DAHON 2008 年折疊車車頭柱進行回收服務。

因為在外國有小數 Radius 車頭柱，在高里數而頻繁使用後(例如長途騎乘、路面狀況較差時)，車頭柱折疊之鉸位有可能出現裂痕，致生有安全上之疑慮。

香港受影響之型號：2008 年國際版 Jetstream XP、Speed P8、Vitesse P16、Speed Pro TT、Mu SL。

有問題之 Radius 車頭柱

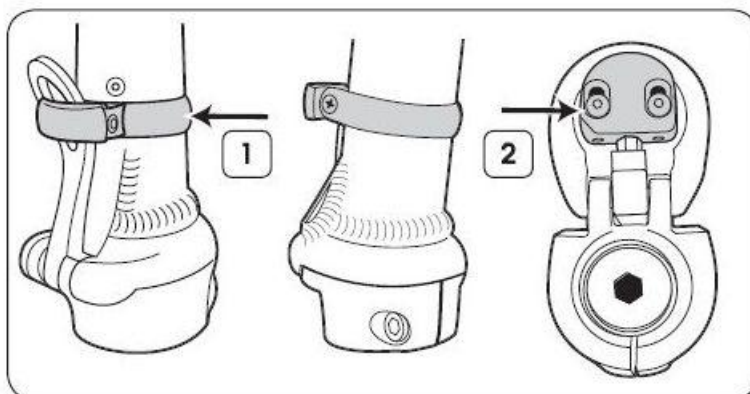
Radius Handlepost Features:

1. Ring-shaped safety hook.
2. Internal clamp.

If your handlepost has these features, it is POTENTIALLY AFFECTED by the recall.

不受影響之 Radius 車頭柱 (接合後內裡有『R』標誌)

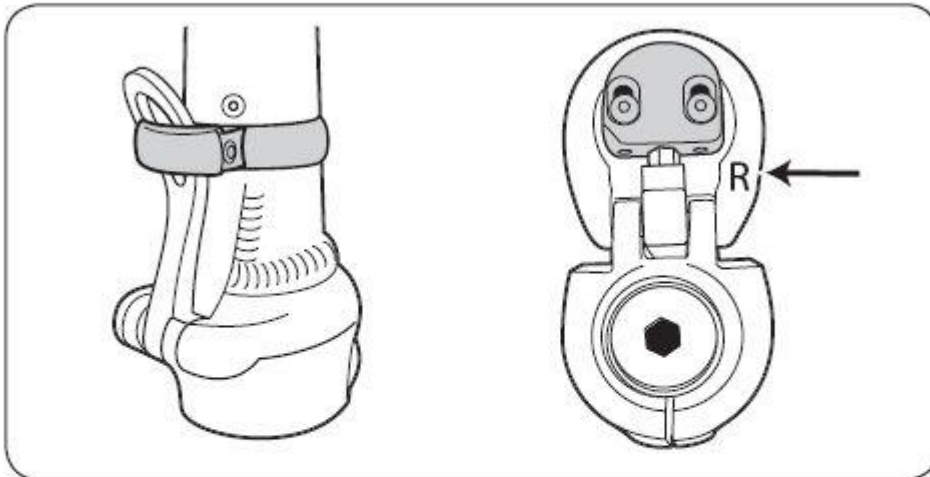
Radius Handlepost (Factory Replacement):

- "R" Stamp inside handlepost hinge indicates the handlepost has been replaced

If your handlepost has this stamp, it is NOT AFFECTED by the recall.

不受影響之 Radius 車頭柱 (安全鎖位 V 型及有外鎖扣)

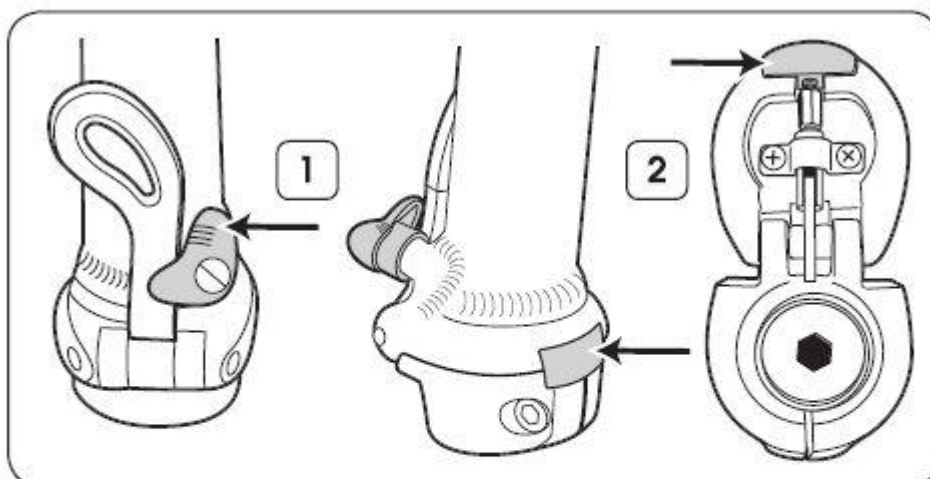
Radius V Handlepost Features:

1. V-shaped Autolock safety catch.
2. External clamp.

If your handlepost has these features, it is NOT AFFECTED by the recall.
